Zukunft Elbinsel Wilhelmsburg e.V.

Hafenquerspange Hamburg – Stellungnahme Juli 2009

Kortemeier&Brokmann: A 252-Hafenquerspange Hamburg

Umweltverträglichkeitsstudie zur Änderung der Linienbestimmung, Tischvorlage zum Scoping-Termin,
Juni 2009

A 20 zwischen A1 und A7 im Bau
(eingefügt mr)

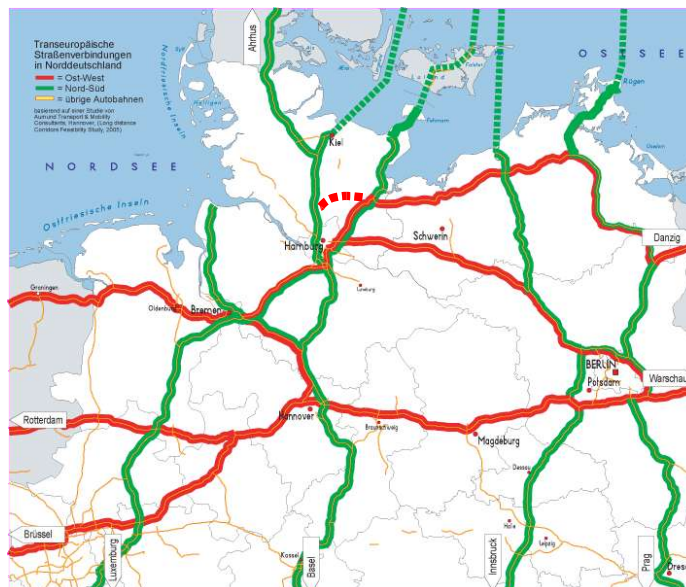
Ein „Lückenschluss“ zwischen der A1 und A7 ist nicht notwendig, weil es keine Lücke zwischen beiden Autobahnen gibt.

Es gibt zum einen eine unmittelbare Verknüpfung von A1 und A7/A26 über das Autobahnkreuz Maschen, zum anderen künftig eine höchst leistungsfähige Verbindung über die A20, die derzeit zwischen der A1 bei Lübeck und A7 bei Kaltenkirchen gebaut wird. Diese Autobahnen werden mit hohen dreistelligen Millionenbeträgen ausgebaut, für die A7 ist zudem eine stadtverträgliche Lösung durch eine Überdeckung vorgesehen. Eine „Abkürzung“ mitten durch Hamburg, sei es als Ost-West-Achse nördlich der Norderelbe, wie sie früher beispielsweise zwischen A7 und der Lübecker Autobahn (Horner Kreisel) geplant war, sei es durch die Elbinsel Wilhelmsburg oder sei es südlich der Süderelbe durch Harburg, ist angesichts der verheerenden Folgen für die Stadtentwicklung nicht akzeptabel. Eine moderne Stadt kann sich nicht vorrangig als autoge-

Eingefügt: denkbare Trasse südlich der Süderelbe (mr)

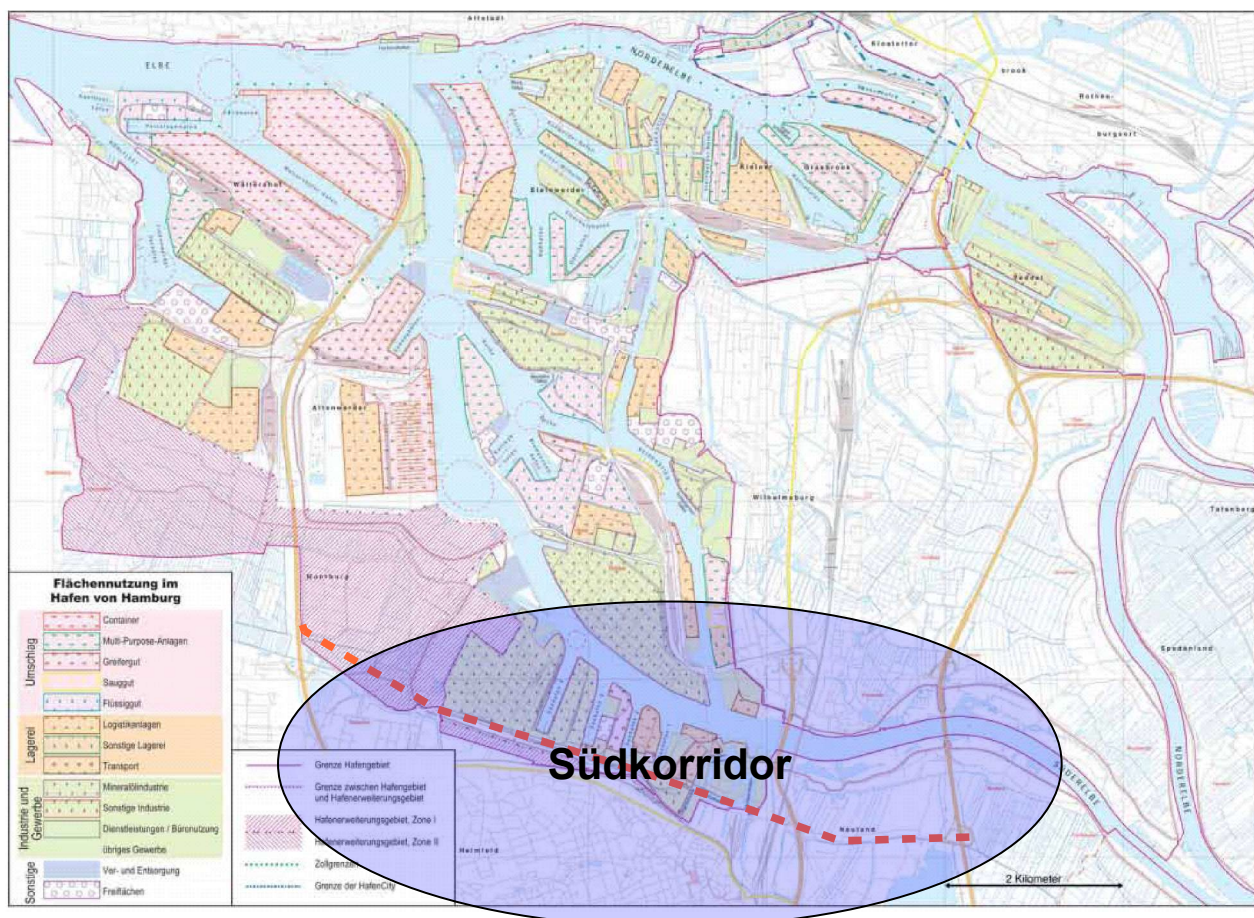
Falls sich allerdings die Politik gegen die hier vorgelegten Argumente für eine Autobahn entscheiden sollte, dürfte das Untersuchungsgebiet nicht so begrenzt werden, wie es auf S. 8 vorgesehen ist. Vielmehr muss dann auch der Raum südlich der Elbe untersucht werden, da

- es für eine offenbar angestrebte Entlastung der Straßen im Hafen von nicht auf den Hafen bezogenem Verkehr unerheblich ist, ob eine Quer-Autobahn nördlich oder südlich der Süderelbe gebaut wird,
- die von einigen Harburgern gewünschte Wirkung auf die B73 höher wäre, je näher eine solche Autobahn läge,
- die Kosten auch bei einer Tunnelung beispielsweise in der Höhe des Harburger Binnenhafens erheblich unterhalb denen einer zusätzlichen Elbquerung liegen dürften.
